GEOMÁTICA-EIA-CAT I-0147-2025

Proyecto: “Residencial Las Marías Villages”

INFORME TÉCNICO DE EVALUACIÓN DE ESTUDIO DE IMPACTO AMBIENTAL

No. 117-2024

PROVINCIA DE CHIRIQUÍ, DISTRITO DE BOQUERÓN, CORREGIMIENTO DE BAGALÁ - VERIFICACIÓN DE COORDENADAS DEL PROYECTO "RESIDENCIAL LÁS MARÍAS VILLAGES"

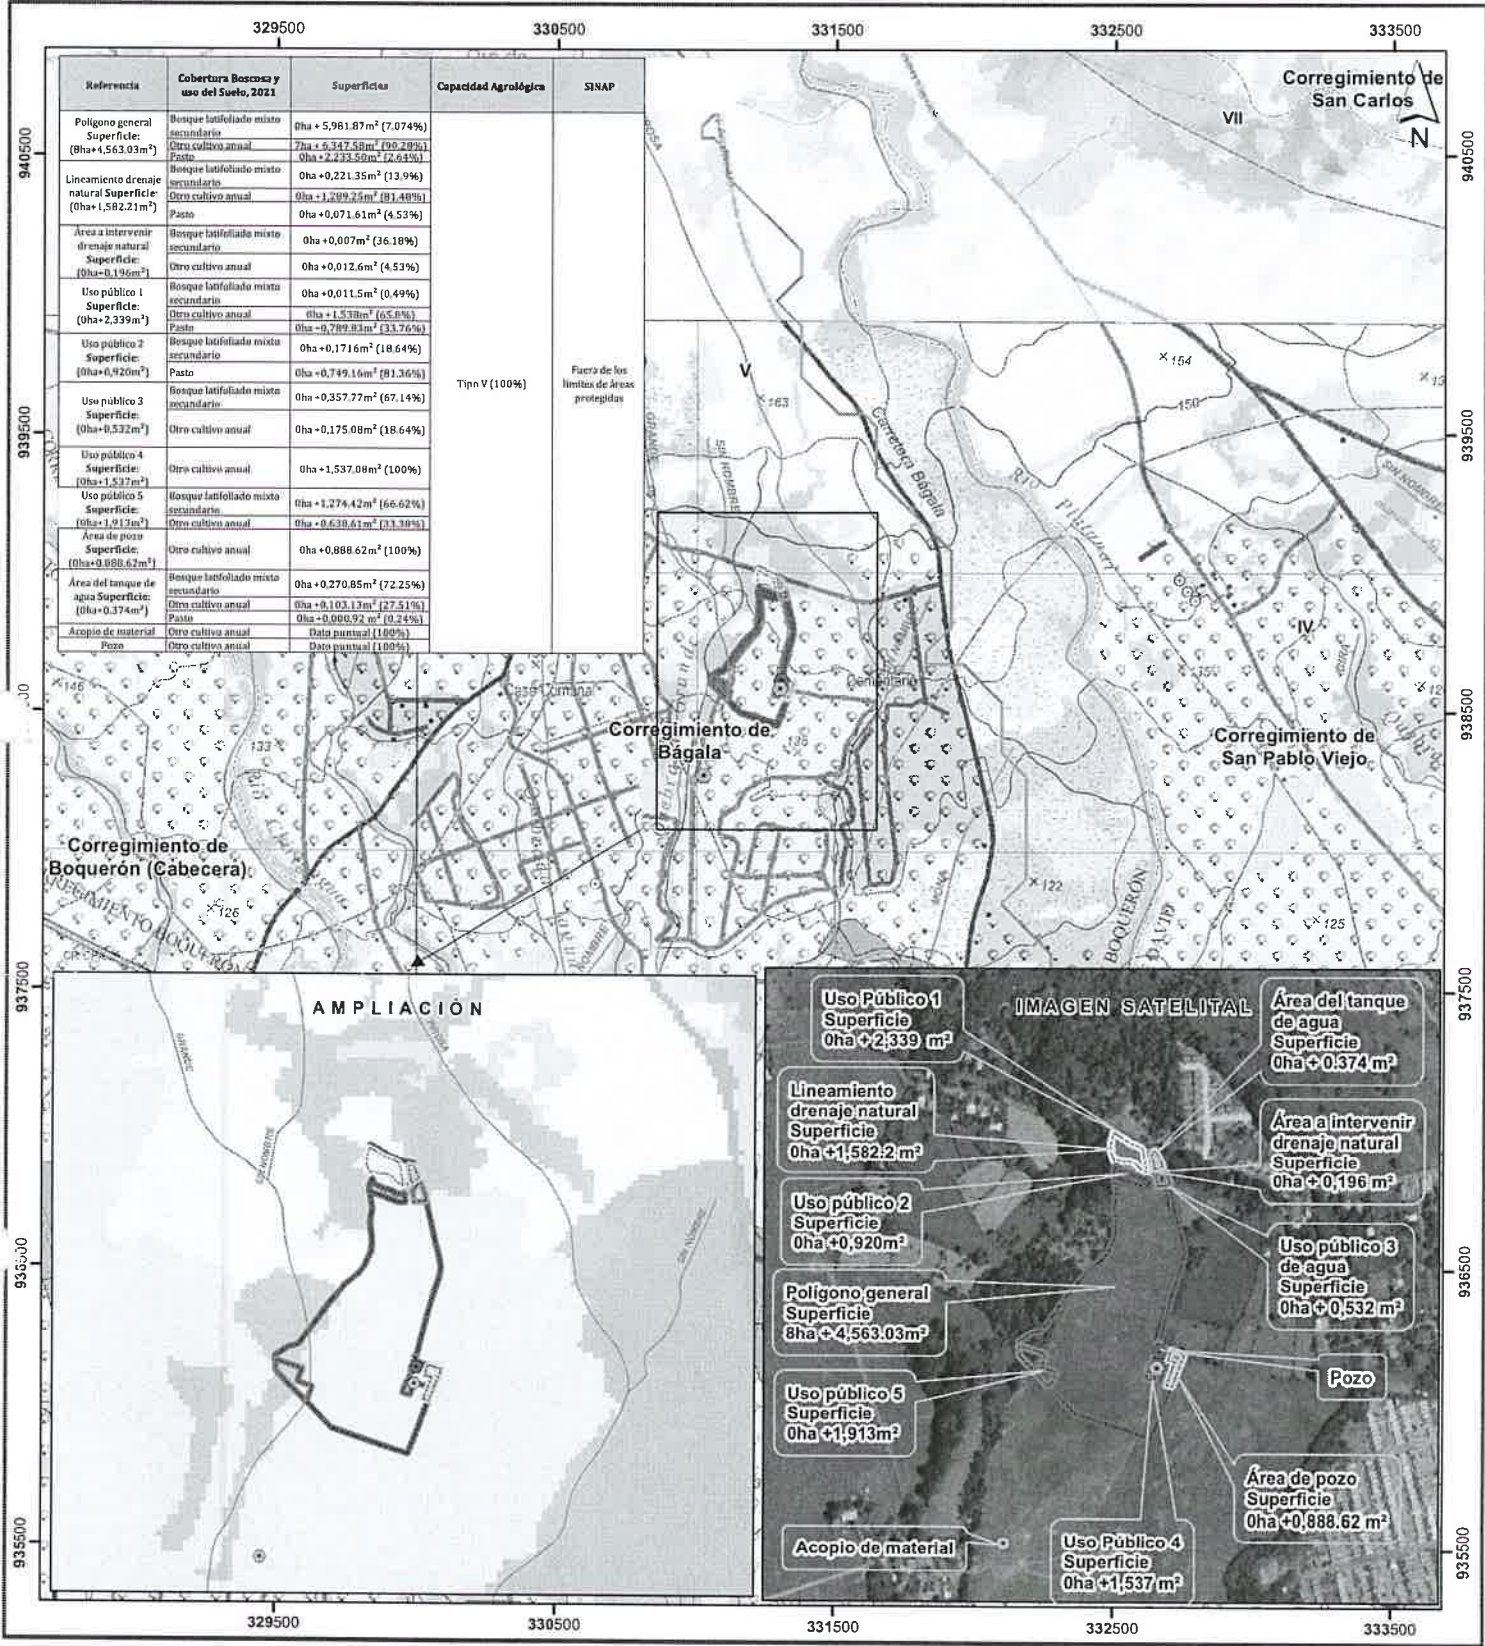
Con los datos proporcionados se generaron 10 polígonos denominados “Polígono general” con una superficie (8ha+4,563.03m²), “Lineamiento drenaje natural” (0ha +1,582.2 m²), “Área a intervenir drenaje natural” (0ha + 0,196m²), “Uso público 1” (0ha + 2,339m²), “Uso público 2” (0ha + 0,920m²), “Uso público 3” (0ha + 0,532m²), “Uso público 4” (0ha+1,537m²), “Uso público 5” (0ha + 1,913m²), “Área de pozo” (0ha + 0,888.62 m²), “Área del tanque de agua” (0ha+ 0,374m²) y dos datos puntuales denominados “Acopio de material” y “Pozo”; los mismos se ubican fuera de los límites del Sistema Nacional de Áreas Protegidas (SINAP).

De acuerdo con la Cobertura Boscosa y Uso del Suelo, año 2021, se ubica en la categoría de “Bosque latifoliado mixto secundario”, “Otro cultivo anual” y “Pasto”; y según la Capacidad Agrológica, se ubica en el Tipo V (No arable, con poco riesgo de erosión, pero con limitaciones, aptas para bosques y pastos.).
